**ACTA COMISIÓN DE OBRAS PÚBLICAS N° 02-20**

ACTA DE SESIÓN COMISIÓN DE OBRAS PÚBLICAS NÚMERO CERO DOS VEINTE, CELEBRADA EL DÍA VEINTIDOS DE ENERO DEL AÑO DOS MIL VEINTE, DANDO INICIO AL SER LAS DIECISEIS HORAS CON TREINTA Y CINCO MINUTOS CONTANDO CON LA PRESENCIA DE LOS SIGUIENTES:

REFERENCIA: JUSTIFICACIÓN TÉCNICA PARA AMPLIAR RADIO DE GIRO  
EN INTERSECCIÓN DE CALLE CORDERO  
CON CALLE GERTRUDIS

Figura 3. Topografía situación actual

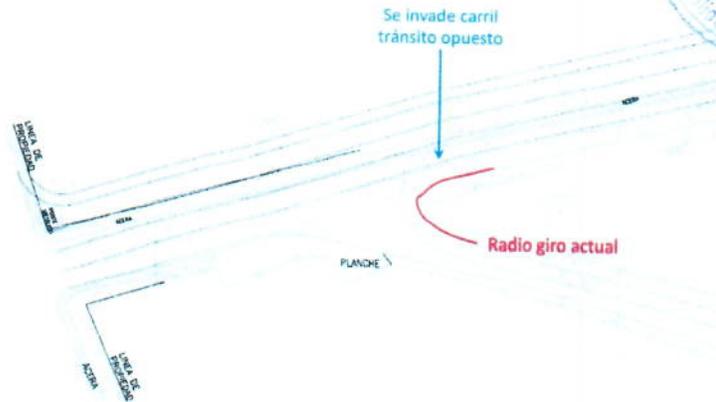
En la Figura 3 se detalla la topografía de la situación actual, donde se muestra que se invade el carril del tránsito opuesto y se detalla el radio de giro existente. Esto justifica el hecho de que no se pueda realizar el giro de forma adecuada.

Figura 4. Ampliación radio de giro mínimo de 8.60 metros para vehículo de diseño SU

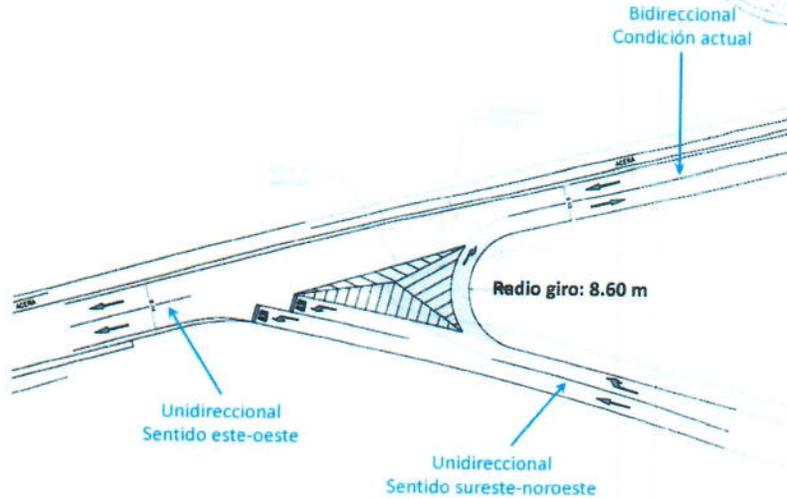
Debido a esta situación se genera la necesidad de ampliar el radio de giro existente, por lo que deberá realizarse una expropiación en la propiedad aledaña. En la Figura 4 se muestra el detalle de la ampliación del radio de giro junto con los cambios viales que se proponen en el Plan Regulador de San Pablo de Heredia.

Es importante señalar que se establece un radio de giro de 8.60 metros, considerando que en la zona de estudio circulan vehículos de diseño Livianos (P) y Camiones (SU)<sup>1</sup>. Se debe considerar que los cambios que se proponen en el Plan Regulador de San Pablo incluyen hacer unidireccional hacia el oeste Calle Cordero desde la intersección en estudio hasta la intersección del Paseo de las Flores, manteniendo bidireccional Calle Cordero hasta el entronque con la Ruta Nacional 5. Además, se propone que Calle Gertrudis sea unidireccional en sentido sureste-noroeste, con el fin de disminuir las demoras que se presentan actualmente en las intersecciones mencionadas, incluyendo otras intersecciones de la zona del Cantón de San Pablo de Heredia.

1  
 2 Sr. Santiago Baizán menciona que dicho oficio modifica un poco el criterio técnico  
 3 del levantamiento para determinar el área a intervenir, ya que el radio de giro se  
 4 estaba considerando de 6 metros pero la Ing. Natalia Marín, lo está variando en 8.60  
 5 metros para lograr un tercer carril que gire en Calle Cordero hacia el este,  
 6 generando dos carriles que llegan a la intersección de dicha calle y la Ruta Nacional  
 7 N° 03. Expresa que este documento funciona como una justificación técnica para  
 8 una futura declaratoria de interés público. Agrega que si el radio fuera articulado  
 9 debe ser de 11 metros para que pueda dar la vuelta. Comenta que en una reunión  
 10 administrativa, se consideró importante coordinar una reunión con las partes  
 11 involucradas para analizar a detalle el tema. Por último, señala que el estudio vial  
 12 que habían realizado estos mismos consultores, se modifica debido a los cambios
